豫建设计〔2023〕280号

## 河南省住房和城乡建设厅 关于印发《河南省房屋建筑工程消防设计审查 常见技术问题解答（2023年版）》的通知

# 河南省房屋建筑工程消防设计审查 常见技术问题解答

(2023 年版)

附图 1.1.9—1

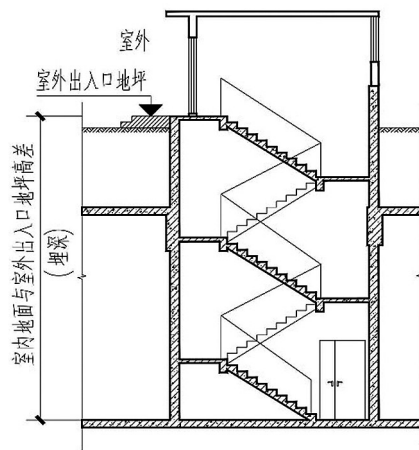
1.1.9 《建筑防火通用规范》GB55037—2022 中有关建筑地下室或半地下室“埋深”10m 高度如何计算？

解答：“埋深”应按照地下建筑（室）、半地下建筑（室）最下一层可供人员停留的楼地面至地下建筑（室）、半地下建筑（室）室外出入口地坪的高度计算（附图 1.1.9—1、2）。

附图 1.2.1—1

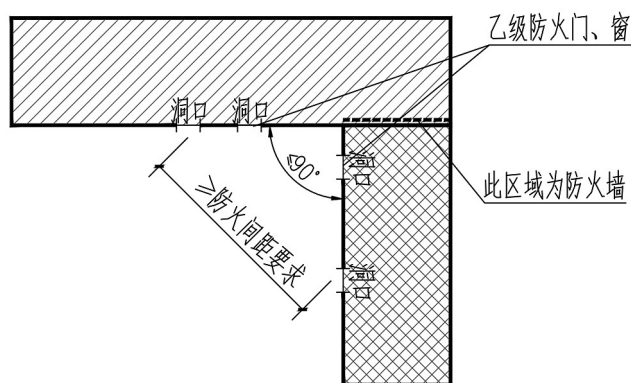
1.2.1 相邻两座耐火等级为一、二级的建筑之间通过设置防火墙以满足防火间距不限的条件时，两建筑外墙夹角处防火墙两侧门、窗、洞口间距是否按照防火间距要求？

解答：1. 当两座建筑相邻外墙夹角小于等于 90 度时，相邻外墙上最近门窗洞口之间的水平距离不应小于依据建筑使用性质、高度、耐火等级及火灾危险性等合理确定的防火间距。当不满足该要求时，两侧门、窗均采用乙级防火门、窗（固定或火灾时可自行关闭的乙级防火门、窗）（附图 1.2.1—1）。

附图 1.2.1—2

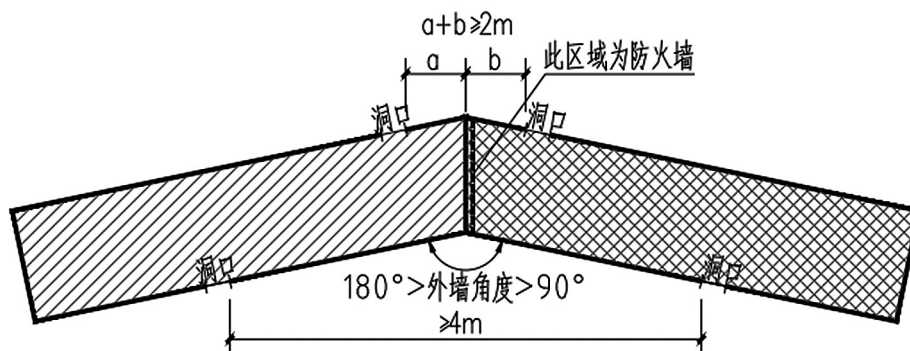
2. 当两座建筑相邻外墙夹角大于等于 180 度时，相邻外墙上最近门窗洞口之间的水平距离不应小于 2m（附图 1.2.1—2）。

3. 当两座建筑相邻外墙夹角大于 90 度小于 180 度时，相邻外墙上最近门窗洞口之间的水平距离不应小于 4m。当两侧门窗

洞口均采用乙级防火门、窗（固定或火灾时可自行关闭的乙级防火门、窗）时，间距不限（附图 1.2.1—2）。

附图 1.2.3

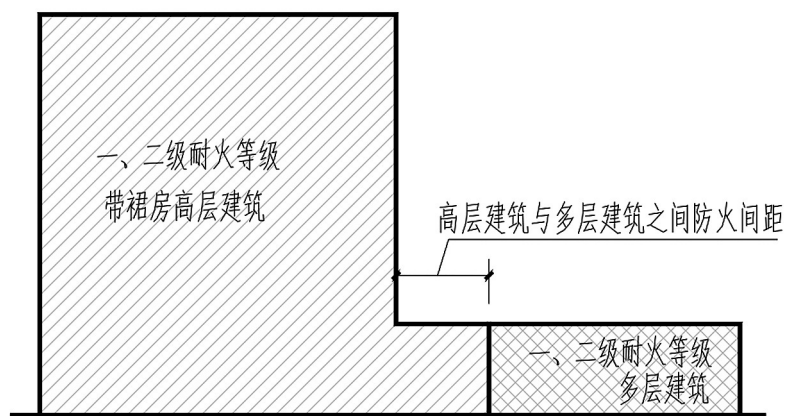
1.2.3 一、二级耐火等级高层建筑裙房部分与多层建筑贴邻，防火间距如何控制？

解答：高层建筑的裙房与多层建筑贴邻建造时，多层建筑与高层裙房依据多层建筑之间防火间距控制，同时应考虑多层建筑与高层主体的防火间距（附图 1.2.3）。

附图 3.1.7

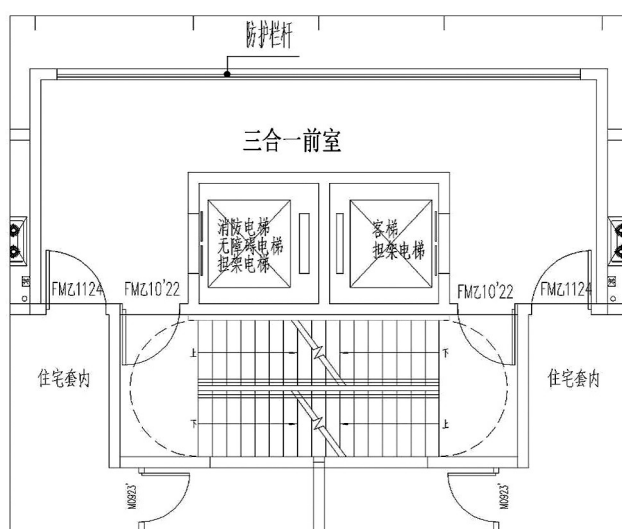
3.1.7 老年人照料设施内，非消防电梯的电梯厅如何设置防烟措施？

解答：可在电梯厅和疏散走道之间设置挡烟垂壁或门作为防烟措施。如附图 3.1.7 所示。

附图 3.2.20

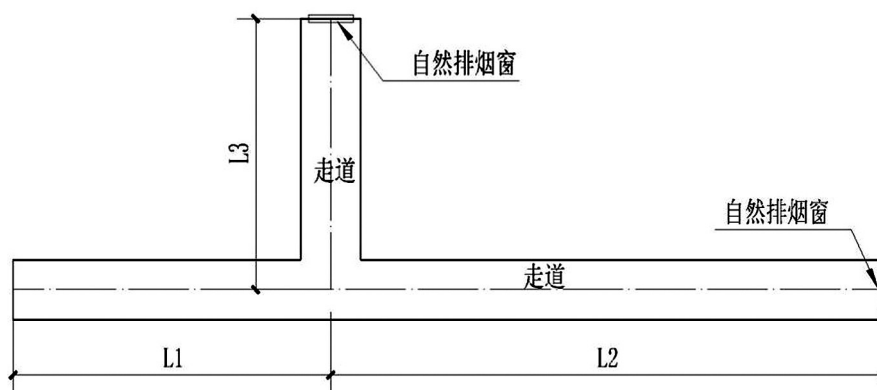
3.2.20 如附图 3.2.20 所示，走道采用自然排烟，且执行《建筑防烟排烟系统技术标准》第 4.6.3 条第 3 款时，如何理解该条的“2/3”？

解答：如附图 3.2.20 所示，当  $L_3 < L_1 < L_2$  时，应满足  $L_2 \geq 2(L_1 + L_2) / 3$ ，视为满足《建筑防烟排烟系统技术标准》第 4.6.3 条第 3 款的“2/3”。
